**Modulo per la presentazione delle osservazioni per i piani/programmi/progetti sottoposti a procedimenti di valutazione ambientale di competenza statale**

**ID: Codice procedura (ID\_VIP/ID\_MATTM) 10066**

Progetto per la realizzazione di un impianto per la produzione di energia mediante lo sfruttamento del vento nel territorio comunale di Tuscania e Viterbo (VT). Potenza nominale 129,6 MW. Codice pratica MYTERNA n. 202300259

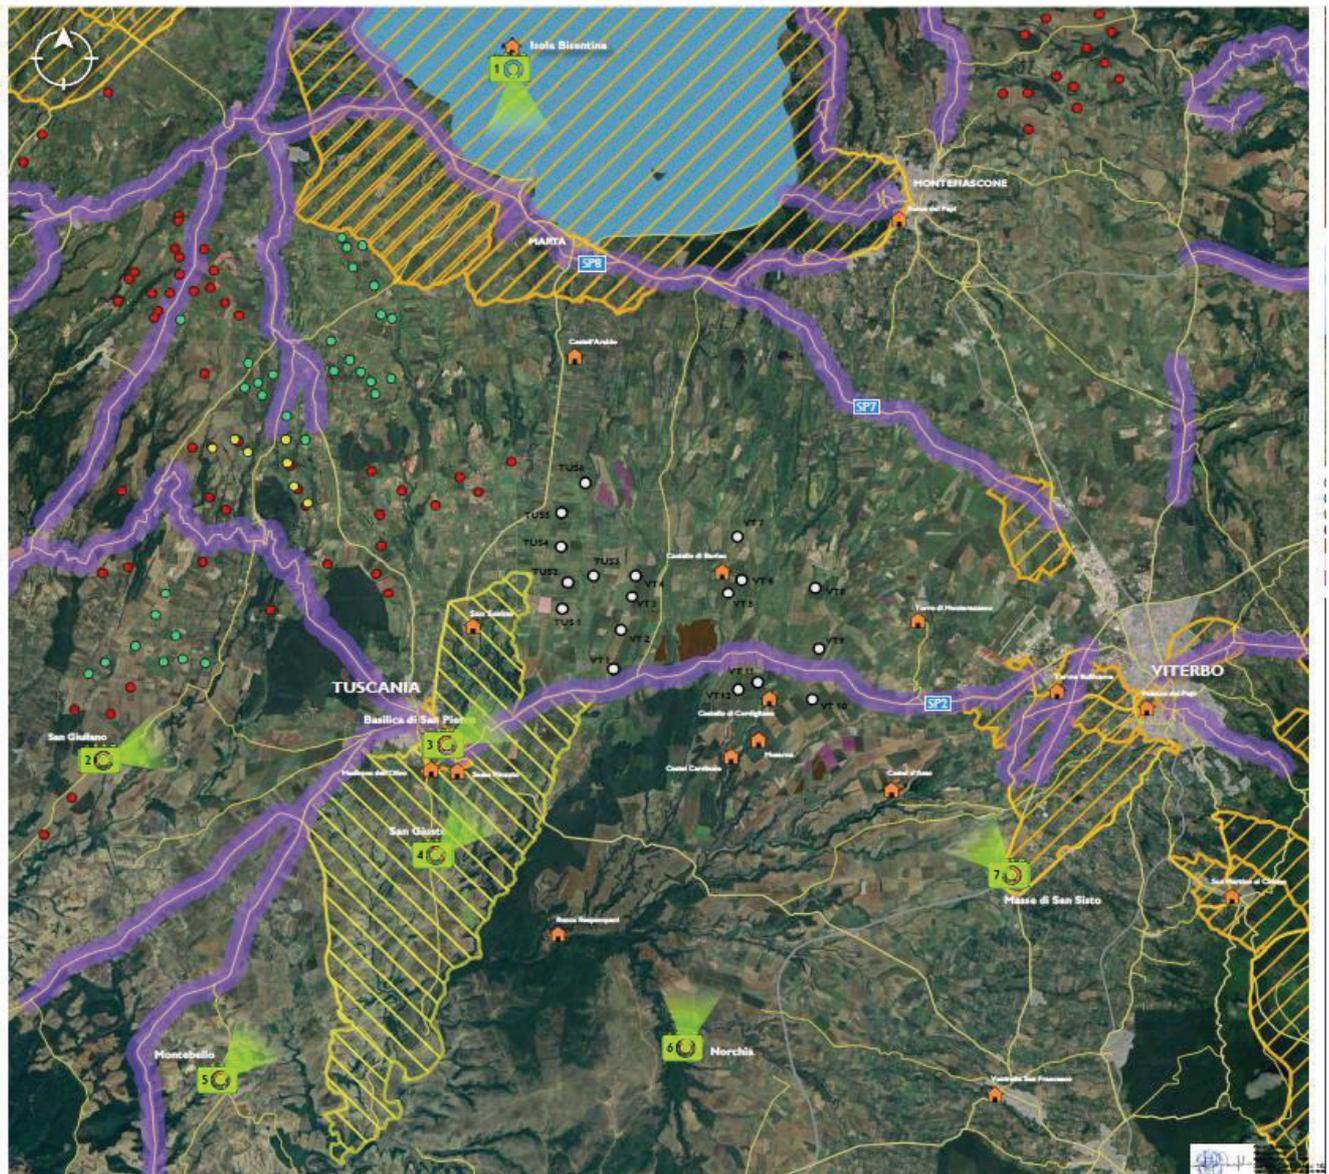
La “mappa” elaborata dall’Associazione “Amici della Terra” offre un’idea efficace e molto concreta della saturazione da impianti FER nella provincia di Viterbo ed in particolare intorno al lago di Bolsena dove si verrebbe ad insediare anche l’impianto eolico “Tuscania -Viterbo” (indicato in figura con TUS da 01 a 06 e VT da 01 a 12.)

L’impianto eolico industriale con 18 aerogeneratori ( 6 nel Comune di Tuscania da TUS 01 a TUS 06 e 12 nel Comune di Viterbo da VT 01 a VT 12, alti 236 m e larghi 172 m ) come si vede dall’immagine si viene quasi a sovrapporre all’altro impianto eolico industriale denominato “Viterbo-Montefiascone” composto da 16 aerogeneratori dalle notevoli dimensioni ( 200 m x 170 m).

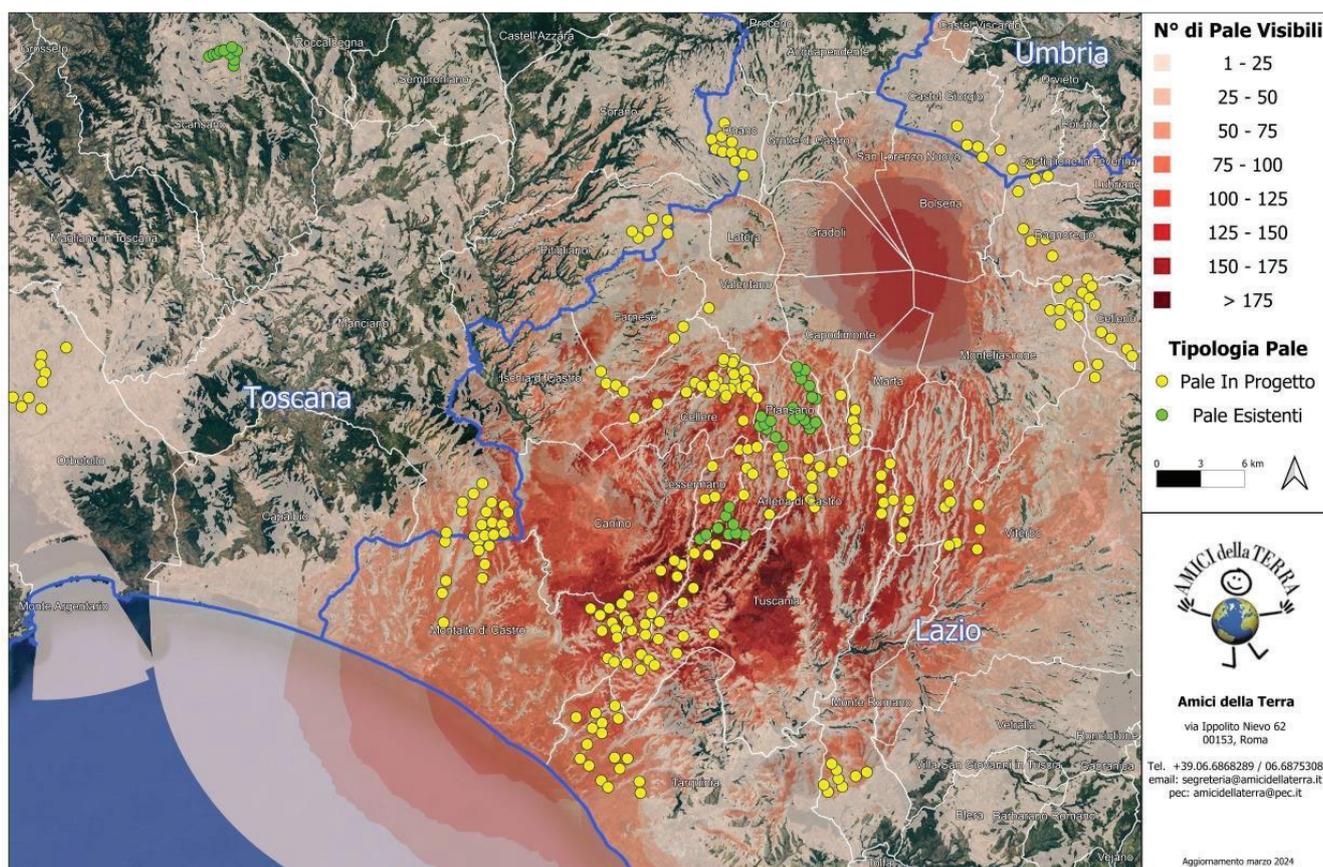
Per queste ragioni esso presenta delle incompatibilità con vari sistemi di paesaggio presenti nella zona, e in particolare con il paesaggio agrario di valore che interessa buona parte del territorio in cui si inserirebbe l’impianto con gli aerogeneratori e il paesaggio di particolare valore dove insisterebbero le opere pertinenti dell’impianto. Inoltre come vedremo la zona in cui si inserirebbe l’impianto è in parte vincolata ai sensi dell’art. 136 del CBC per il suo notevole pregio paesaggistico come dimostra anche la seguente mappa prodotta dalla proponente.

**Mappa del documento WON017\_ES\_9\_5\_2\_2.** La mappa mette in evidenza le zone paesaggistiche di notevole interesse pubblico ex art 136 del Lago di Bolsena e della città di Viterbo e la zona archeologica del Comune di Tuscania in mezzo alle quali si verrebbe a trovare l'impianto eolico industriale in cumulo con una sola parte di altri impianti FER.

(Quadro d’unione)

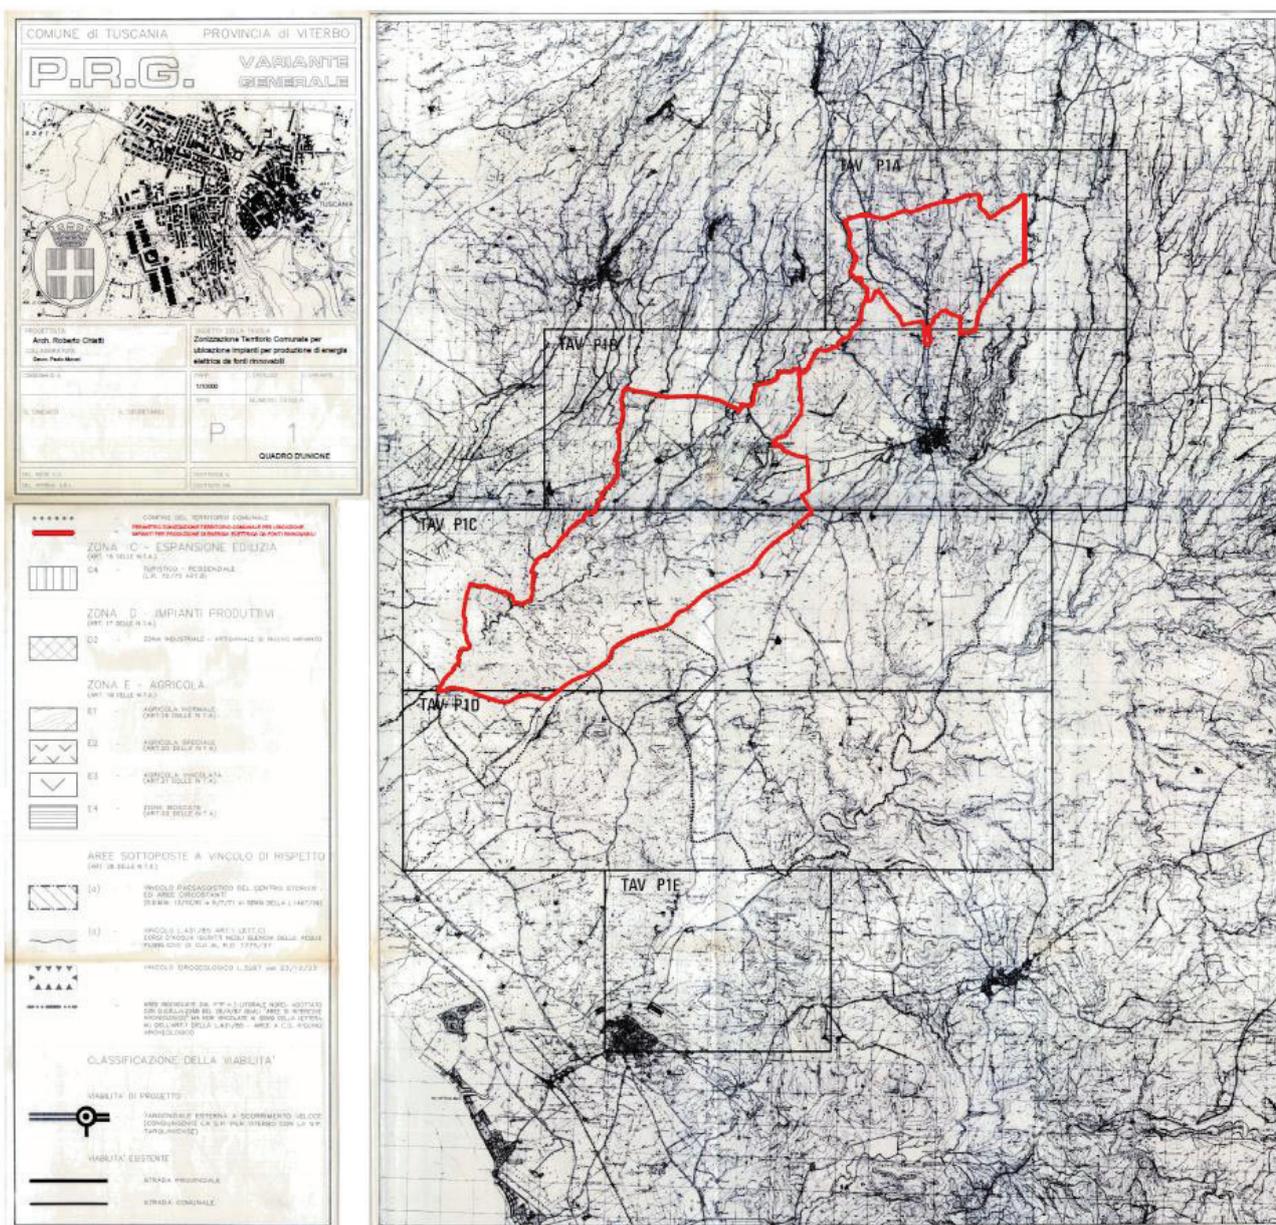
Il progetto eolico in oggetto **NON** ricade in aree **INDICATE IDONEE DALLA DELIBERA COMUNALE**, aree dove possono essere realizzati impianti per la produzione di energia elettrica da fonti rinnovabili. Dalla zonizzazione allegata in delibera si può rilevare con facile evidenza che la collocazione di n° 6 pale eoliche dell'impianto (denominate TUS1, TUS2, TUS3, TUS4, TUS5, TUS6) **ricade sul territorio comunale di Tuscania in area NON IDONEA secondo delibera.**

(VEDERE MAPPA di VARIANTE GENERALE AL PRG nella pagina seguente)

Figura 1. Stralcio carta "Natura 2000" dal sito del ministero Ambiente che illustra la parte della Rete Natura 2000. Le zone con linee in blu sono le ZPS che comprendono le ZSC (parti con linee rosse). Simbolo dell'area in cui è to l'impianto eolico industriale "Tuscania - Viterbo".

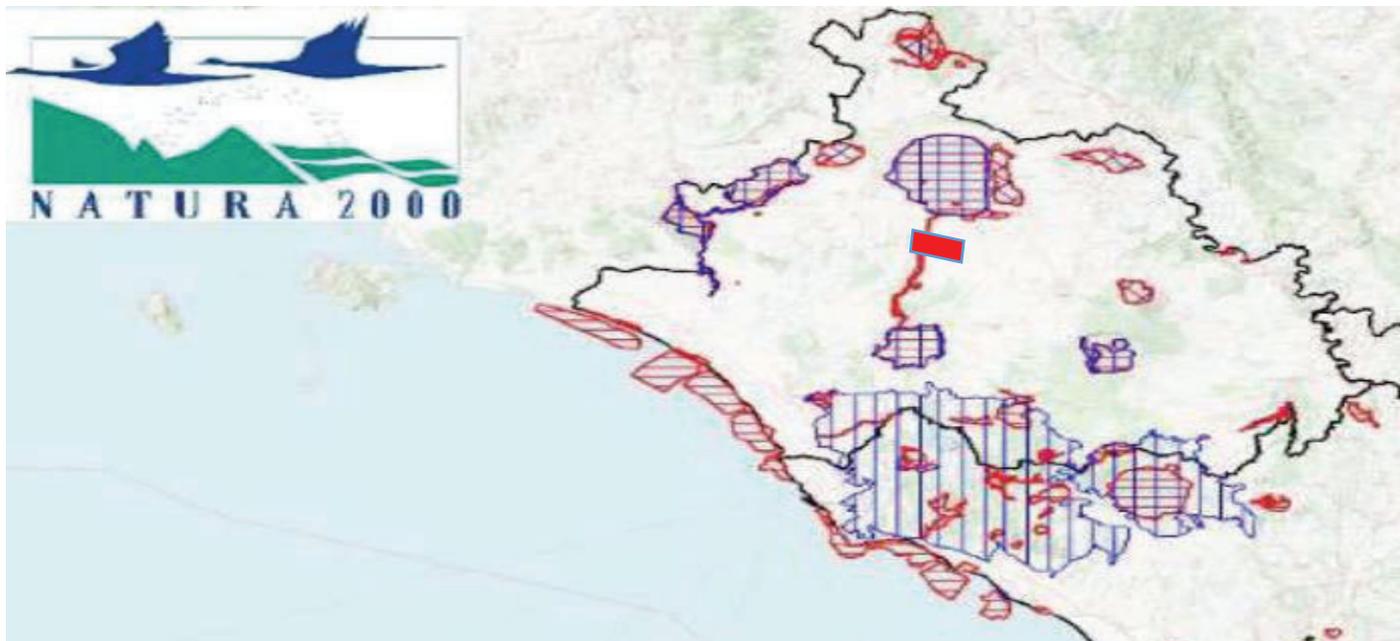
Nel caso dell'impianto eolico in oggetto l'area di intervento ancorchè formalmente esterna alla rete Natura 2000 viene a localizzarsi in diversi punti a distanze notevolmente ridotte rispetto a siti della Rete Natura 2000.

Appare contestabile l'affermazione nello studio ES.10.1 (Valutazione di Incidenza, pag. 35) Secondo cui l'intervento in oggetto non interferisce con aree vincolate in quanto gli aerogeneratori non rientrano in nessuna zona destinata a Sito d'Importanza Comunitaria (SIC), a Zone a Protezione Speciale (ZPS), ai sensi della Direttiva 79/409 CEE, e Important Bird Areas (IBA). Dalle planimetrie riportate nello studio appare infatti che un numero consistente degli aerogeneratori facenti parte dell'impianto si trovino a distanze veramente minime, addirittura poche centinaia di metri dalla ZSC IT6010020 - Fiume Marta, e comunque per le sue dimensioni ed estensione, il progetto viene a configurarsi come vera e propria barriera fra zone di protezione ed in particolare molto importanti per l'avifauna. L'assenza formale di core areas non significa infatti che non esista una rete di interrelazioni ecologiche tra queste zone e siti Natura 2000 più o meno vicine.

Stralcio dalla Mappa ISPRA relativa ai risultati del censimento Lupo 2019-2022

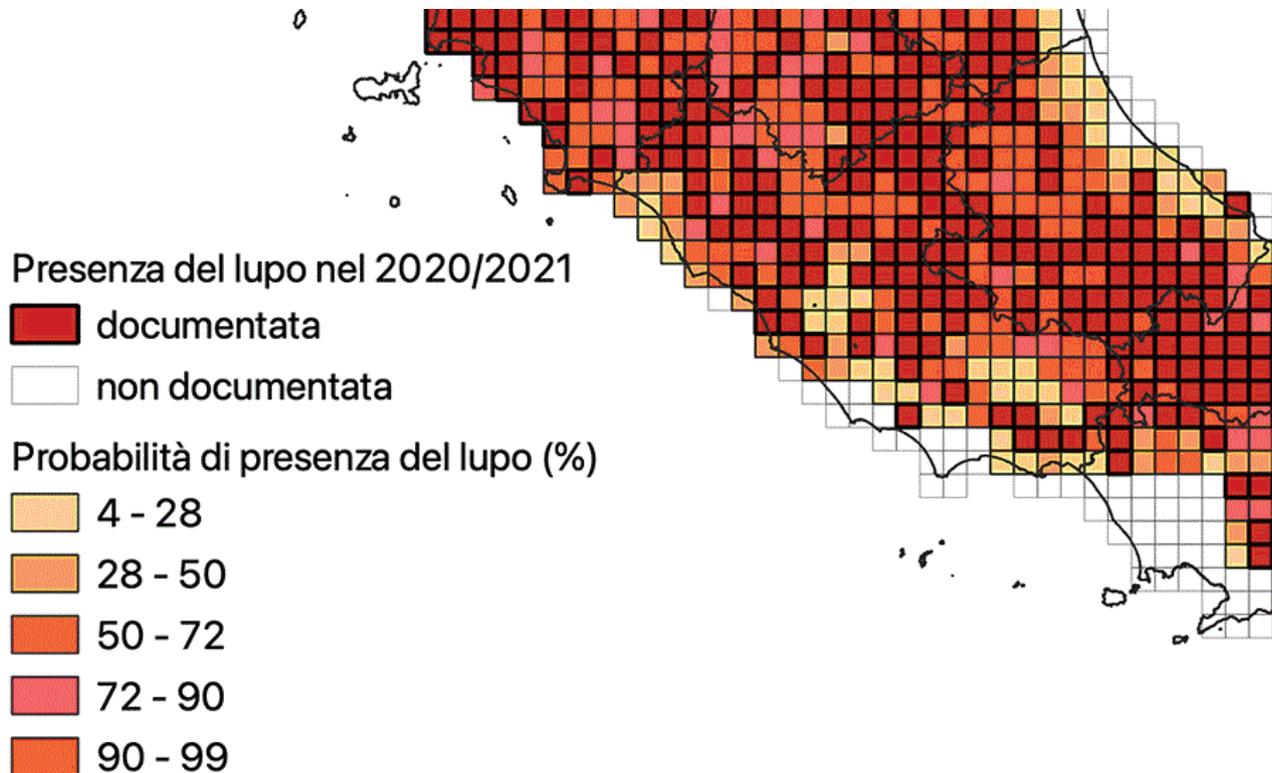
*“Per quanto riguarda il Lupo (Canis lupus), sembra che in questi ultimi anni si siano rarefatte nel territorio provinciale le segnalazioni di presenza di questo canide”,* affermazione priva di fondamento e palesemente in contrasto con i dati ottenuti dal recente censimento nazionale

che mostrano invece come la diffusione della specie (particolarmente protetta, ricordiamolo) sia in netta ripresa in tutta Italia come pure nell'area della bassa Toscana/Tuscia viterbese.

Pertanto, ribadiamo che a nostro parere lo studio si rivela particolarmente carente o eccessivamente e allegramente ottimistico (“delle due, una a scelta”) rispetto agli impatti del progetto sull'avifauna e chiroterofauna caratterizzate da notevole mobilità, dinamiche migratorie ed estensione degli Home Range ben oltre le zone di rifugio e riproduzione.
